Styre/råd/utval	Møtedato	Saknr
Utval for plan teknikk og næring	30.11.2021	145/21

Arkivsaknr.: 20/1248

## Detaljregulering for utvidelse av Hellestad sandtak - 1 gongs behandling

Kartutsnitt 1: Utsnitt av gjeldande kommuneplan og reguleringsplan

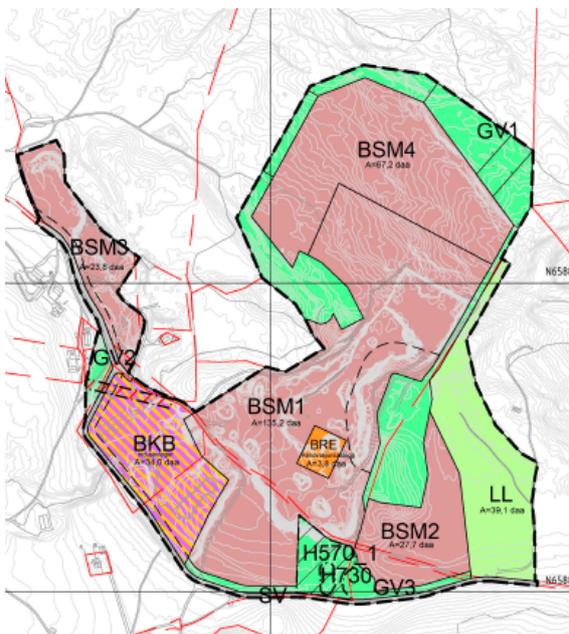
Planforslaget er i tråd med gjeldande kommuneplan og reguleringsplan.

Føreslått planforslag avvik noko i nord i tilhøve til område (R13) i kommuneplanens arealdel . Dette må rettast slik at planforslaget avgrensning samsvarer med kpa.

8. Plankartet må endrast lik at avgrensing er i tråd med gjeldande kommuneplan.
